2012年 11月 8日

株式会社 サンミュールン

仕様変更のお知らせ

PH形押しボタンスイッチのナット締めリヤーマウント及びフロントマウントのオルタネイトタイプが対象です。

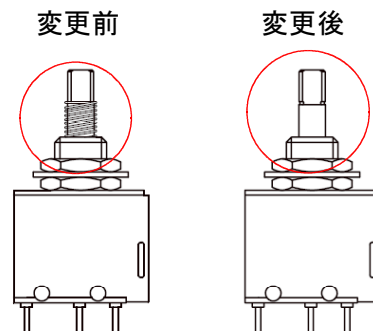
ボタンを戻すためのバネが性能的に不要であるため廃止します。

バネが廃止となるため外観上変更となります。(右図)これ以外の仕様に関する変更はございません。

※パネルカット、高さ寸法に変更はございません。

※形名などの変更はございません。
